改善箇所説明図

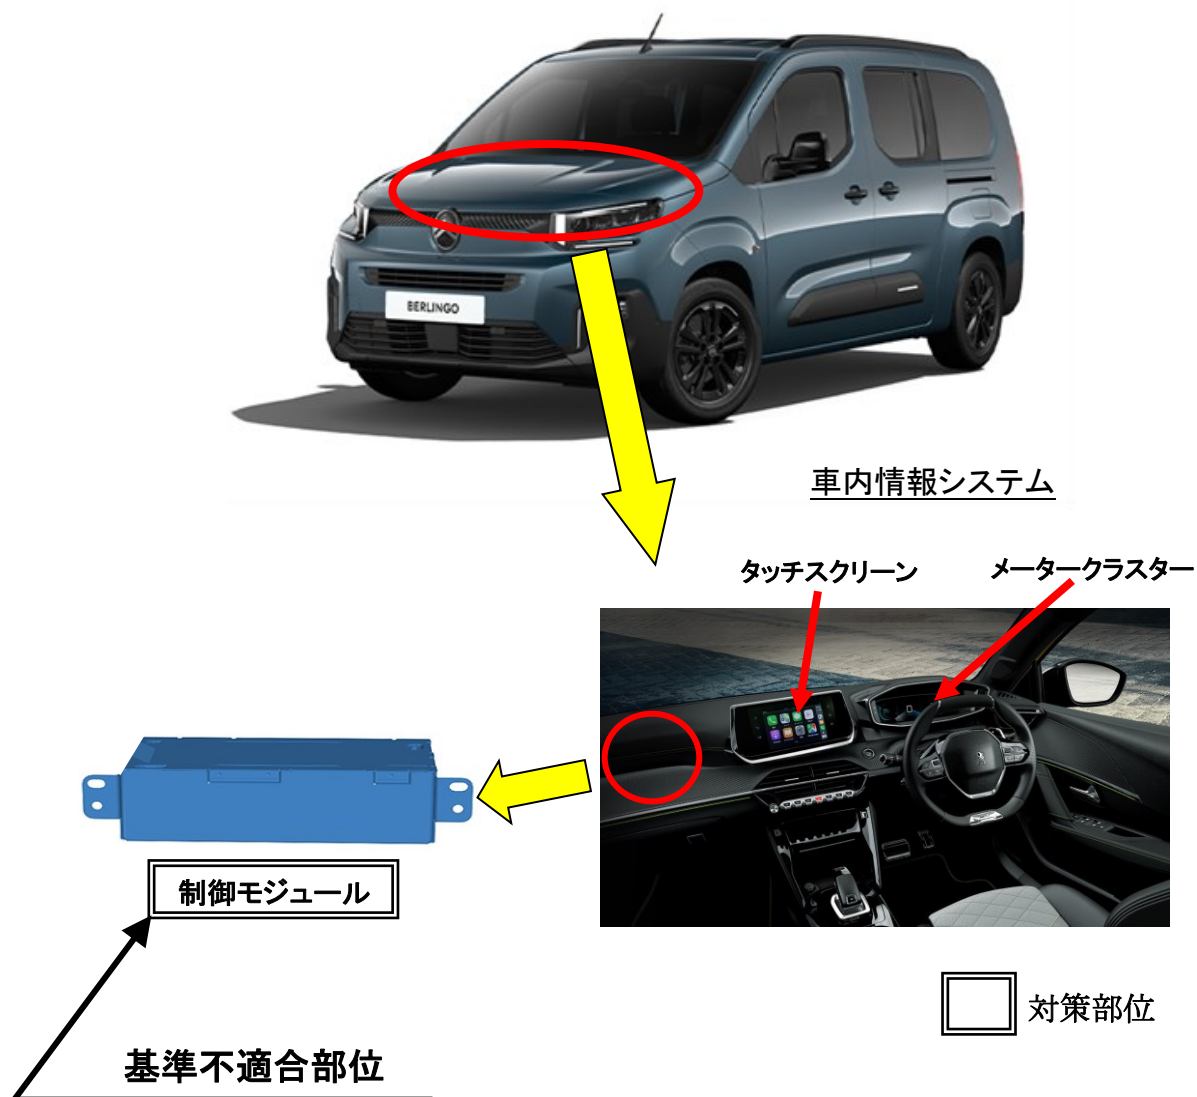
車内情報システム(速度計、ナビゲーション、オーディオ等の統合システム)において、制御プログラムが不適切なため、タッチスクリーンとメータークラスター(速度計)が消灯し、速度の確認が出来なくなるおそれがある。

全車両、車内情報システムの制御プログラムを対策仕様に更新する。なお、改善のためのプログラムの書き換えは、対象車両へ遠隔配信にて配信し、使用者自身でインストールしてもらう。

識別 : 作業完了車は、液晶モニターの設定画面で表示させることが出来るシステムバージョンが、KMW.1.27.53.x 以上であることにより識別する。
